区域変更図

| 工事名 | 四万十川初崎堤防事業 | | |
| 図面名 | 平面図 | | |

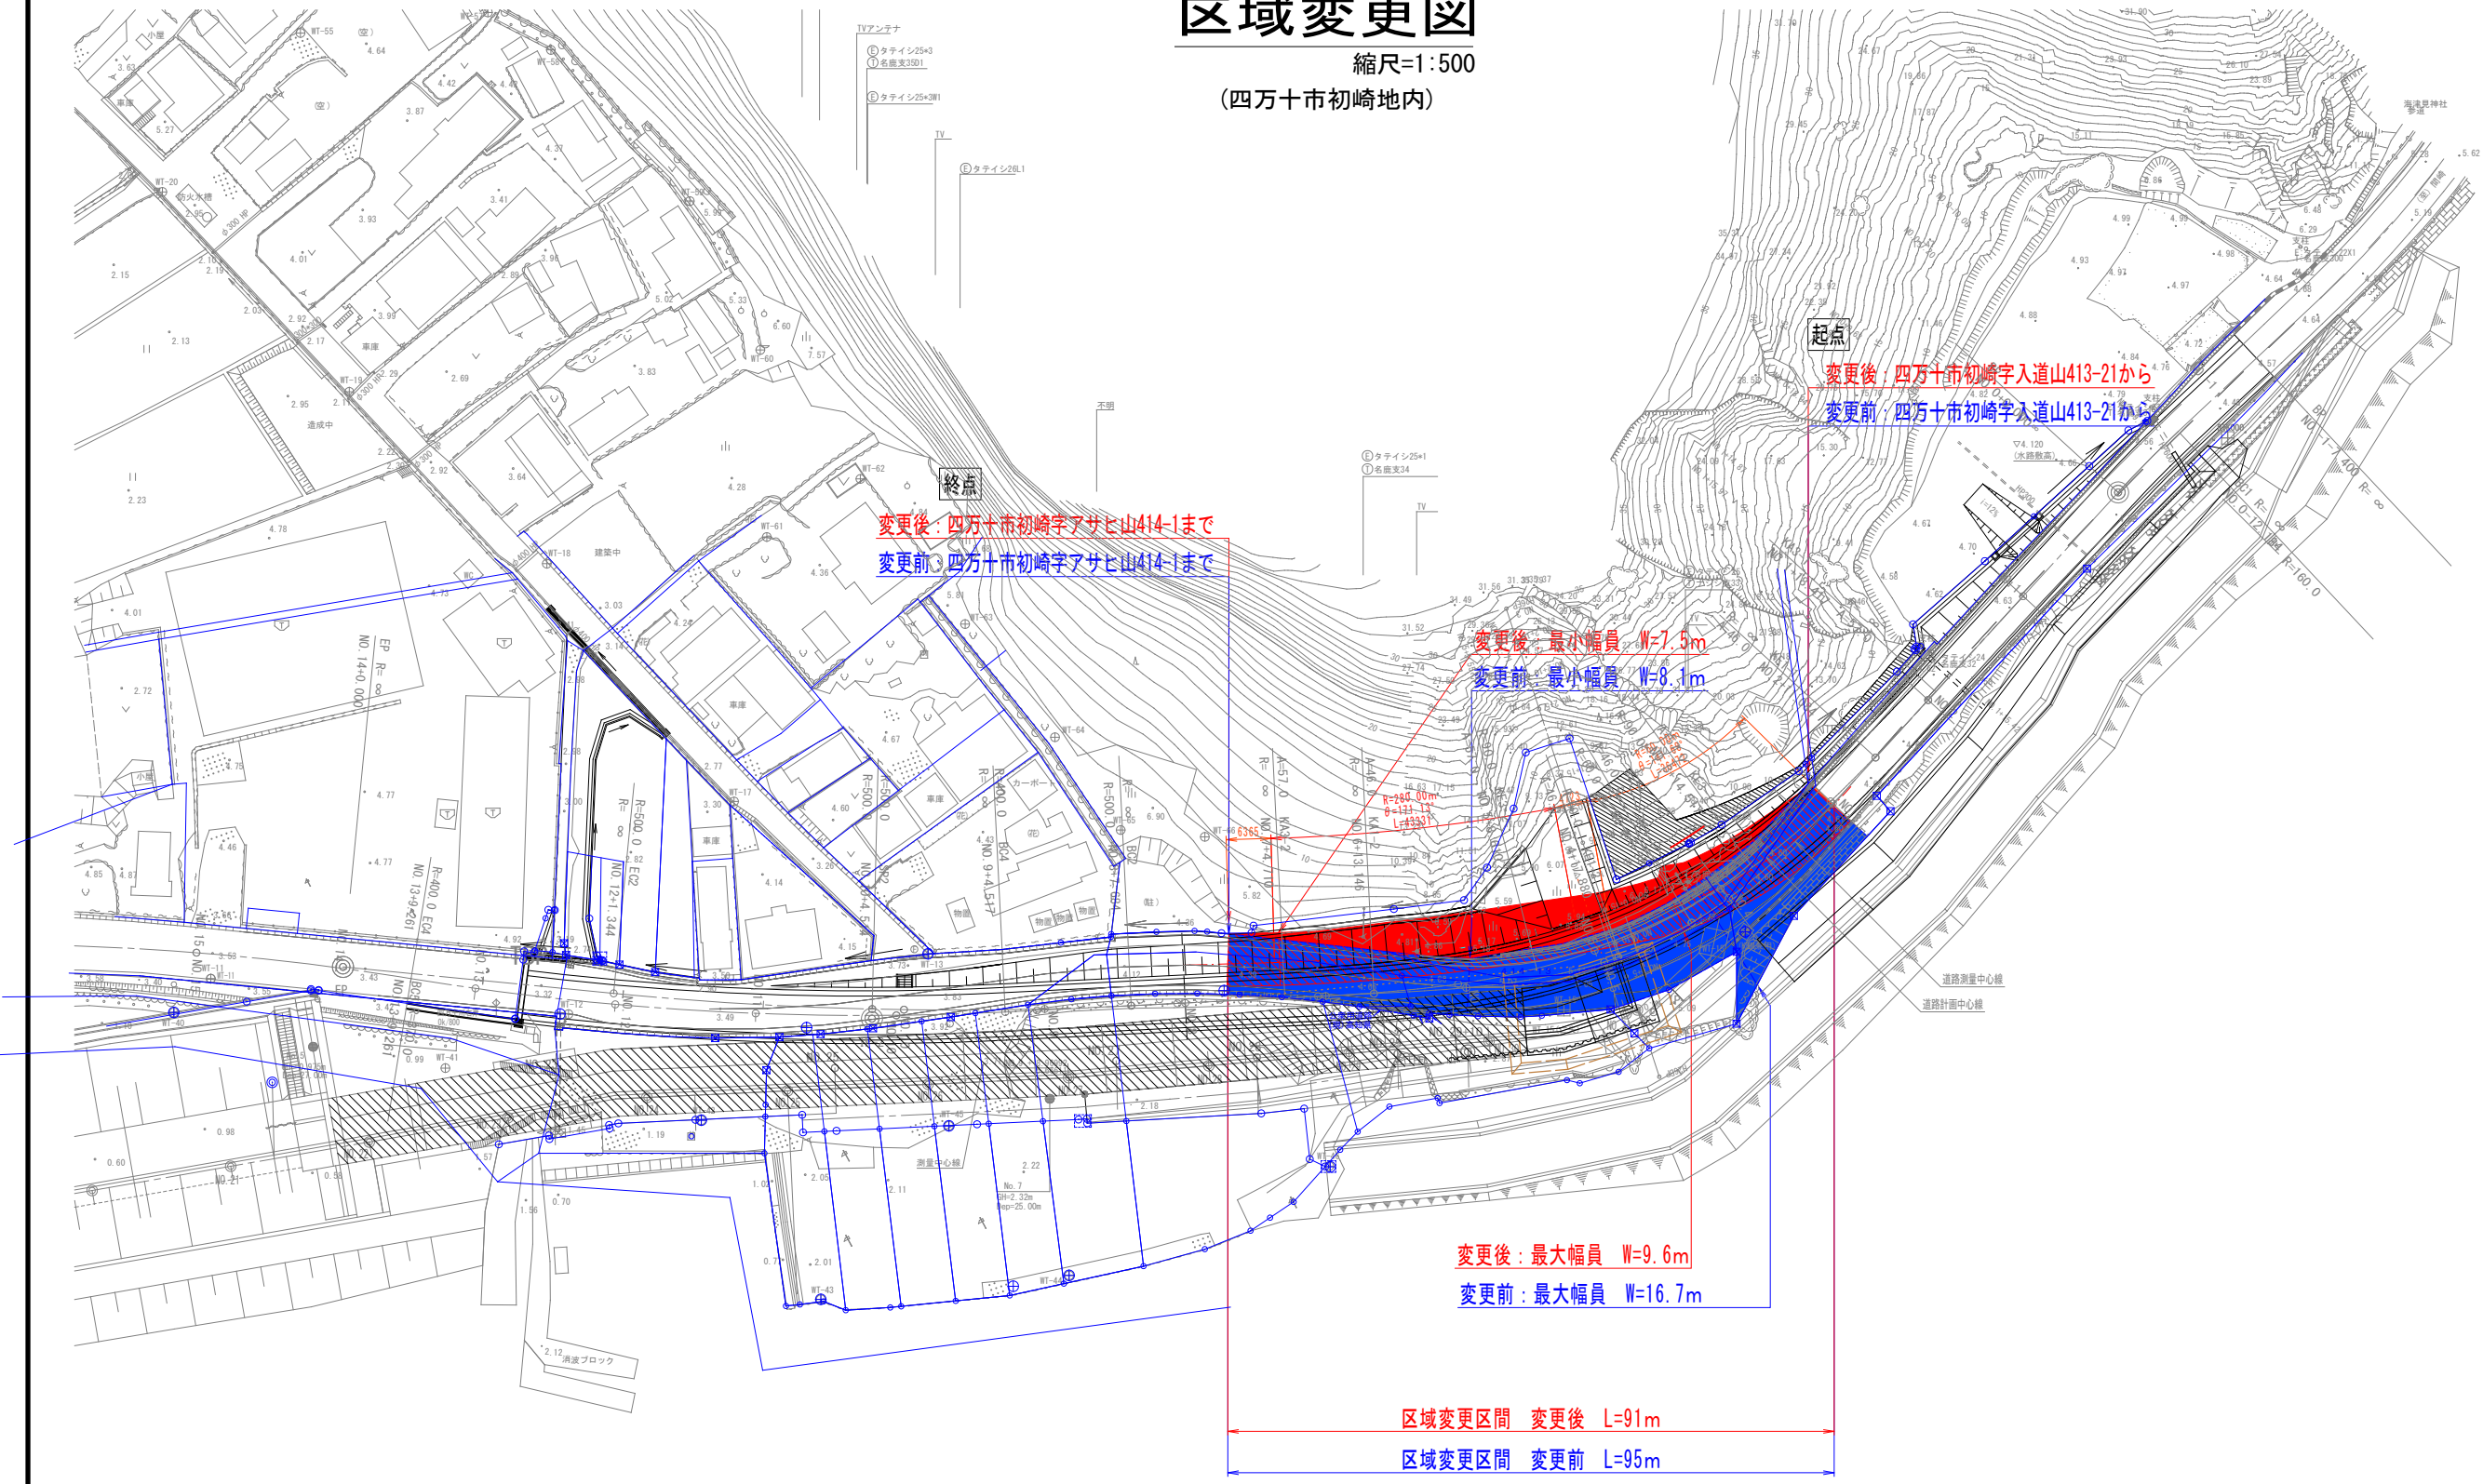
变更后: 最小幅員 W=7.5m
变更前: 最小幅員 W=8.1m

变更后: 最大幅員 W=9.6m
变更前: 最大幅員 W=16.7m

区域変更区間 变更后 L=91m
区域変更区間 变更前 L=95m
